Polizeipräsidium Westhessen

Stellungnahme der Städtebaulichen Kriminalprävention - Beleuchtungsrundgang Wiesbaden, Platz der Deutschen Einheit

Bereich Baumteller Bleichstraße

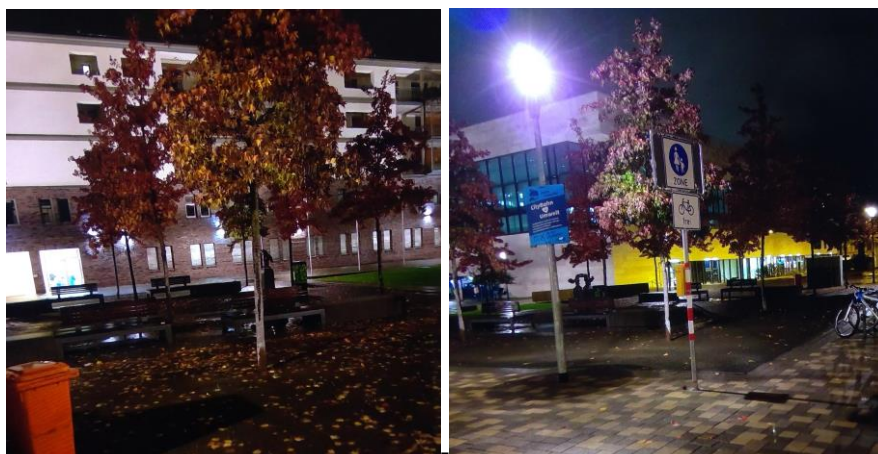
Auch dieser Bereich, unweit eines Kiosk, ist schlecht beleuchtet und wird von potentiellen delinquenten Menschen als Verweilraum genutzt. Die zwei Bodenstrahler beleuchten ein Teil des Blattwerkes und sind unzureichend für die Ausleuchtung.

Empfehlenswert wäre eine weitere Lichtquelle, welche tiefer am vorhandenen Lichtmast angebracht wird und den Bereich „Baumteller“ ausleuchtet. Ein Freischnitt der Begrünung unmittelbar am Leuchtkörper vom Lichtmast, würde den Bereich unterhalb besser ausleuchten.

Schulgelände Elly-Heuss-Schule am Platz der Deutschen Einheit (in der Zuständigkeit des Schulträgers)

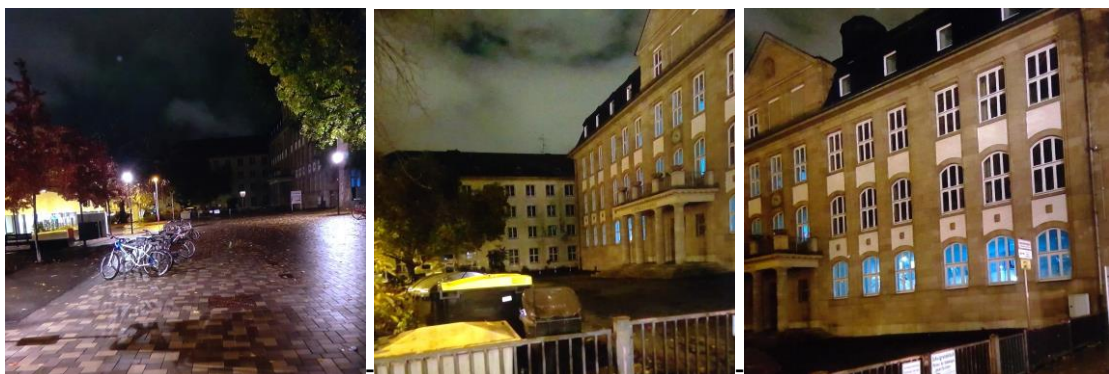
Der unbeleuchtete Platz wird in den Nachtstunden gern von potentiellen delinquenten Menschen genutzt. In Absprache mit dem Denkmalschutz und anderen Verantwortlichen wäre eine Verbesserung der Beleuchtungssituation durch eine indirekte Beleuchtung empfehlenswert. Eine solche Gebäudebeleuchtung des über 100jährigen historischen Gebäudes der Elly-Heuss-Schule würde diese hervorheben und Touristen eine Orientierung geben.
